大飯発電所 3, 4号機

火災感知器増設に係る設計及び工事計画認可申請 のコメント回答について

関西電力株式会社

2021年 2月 4日

図3 γ線照射結果によるトータルドーズ効果の影響

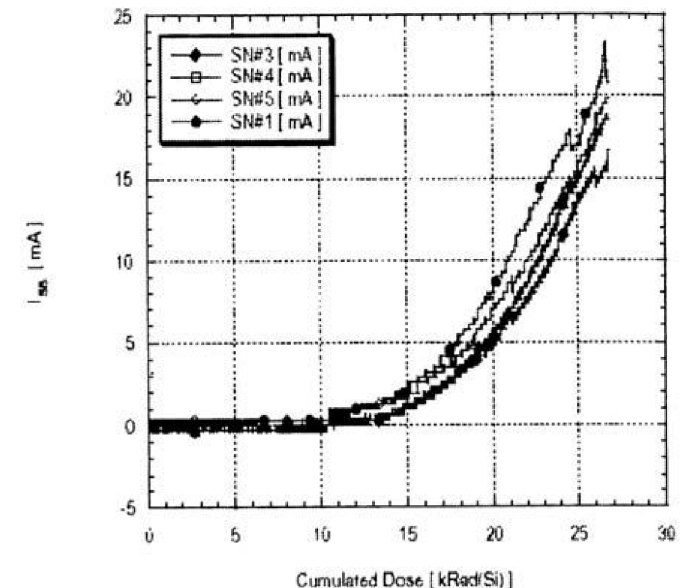
- 図3にてトータルドーズ効果により、半導体デバイスは約100Gyの吸収線量で劣化が見られるとされている。³⁾ X軸は吸収線量を示し、Y軸はスタンバイ電流を示す。約10krad(=100Gy)から徐々に電流が増加し、性能が劣化していることを確認した。

過去の故障実績、当時の原因調査結果及び文献調査結果より、アナログ式の感知器は、1サイクルのプラント運転中に故障しないよう13ヶ月で100Gyを超えない場所に設置する必要があるため、**感知器故障の観点から設置場所に対する放射線量の閾値を10mGy/h ($< 100\text{Gy} \div 365\text{日} \div 24\text{h/日} \times 12 \div 13$)と設定する。**

4. 火災感知器の設置場所及び種類の判断フロー

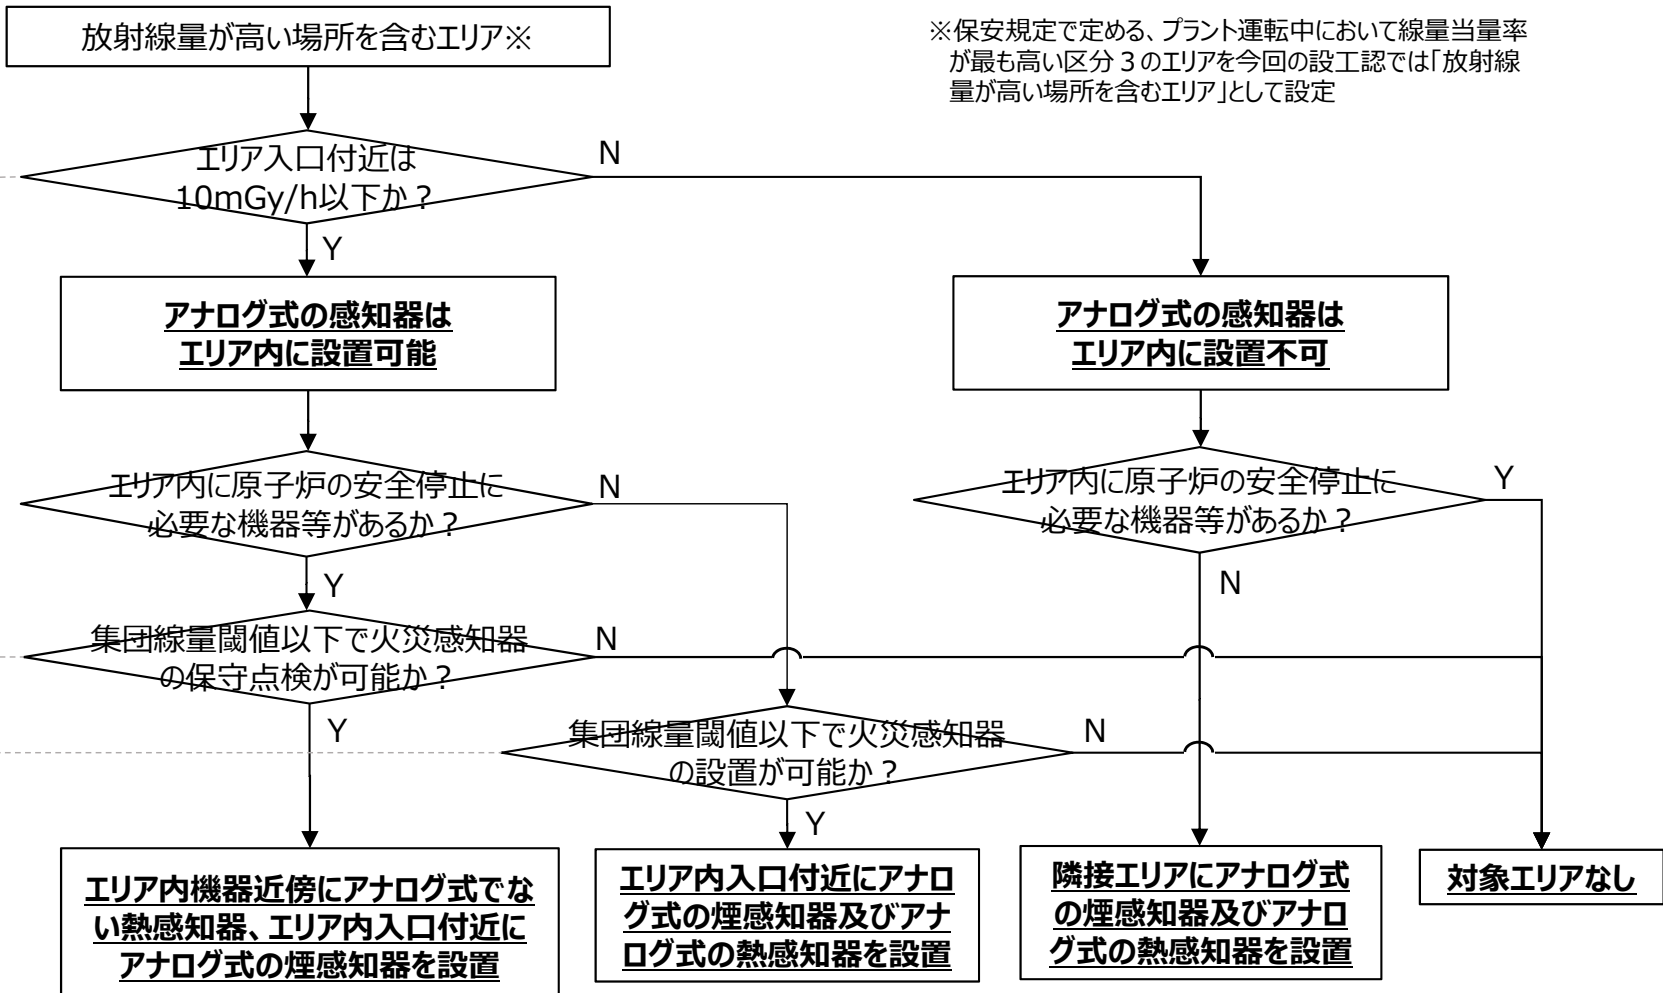
放射線量が高い場所を含むエリアにおける火災感知器の設置場所及び種類を以下のフローにより判断する。

故障の観点による閾値の設定

火災感知器の故障実績、原因調査結果及び文献調査に基づき「アナログ式の感知器の故障」の観点で放射線量の閾値(10mGy/h)設定

被ばくの観点による閾値の設定

発電所における放射線管理を踏まえて集団線量閾値(暫定の目安：集団線量約20人・mSv)設定
